## WYJAŚNIENIA TREŚCI ZAPYTANIA

Dotyczy: zapytania ofertowego o udzielenie zamówienia publicznego pn: „**Remont dachu kościoła pw Św. Małgorzaty P.M. w Ulanie-Majoracie**”

**łączenie na rąbek podwójny, leżący (9)  
z taśmą uszczelniającą**

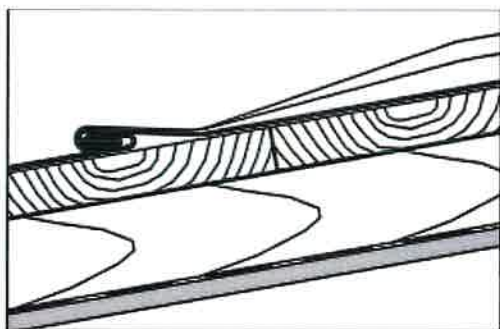
W Projekcie Technicznym – Tom 1z2 Architektura, p. 4.3.3 Pokrycie dachu, Zamawiający podał sposób wykonania połączeń blachy : „Projektuje się całkowicie nowe pokrycie z blachy miedzianej, w arkuszach, łączonej na rąbek stojący podwójny wysokości min. 3 cm i rąbek podwójny leżący”. Prosimy o uszczegółowienie zapisu określającego sposób połączenia poziomego blach (rąbek podwójny leżący). Zapis ten jest niejednoznaczny.

Przykłady rozwiązań opisywanych przez różnych producentów zamieszczamy poniżej :

Czy to ma być takie rozwiązanie?

**Dopuszcza się stosowanie taśmy uszczelniającej przy łączeniu na rąbek leżący podwójny.**
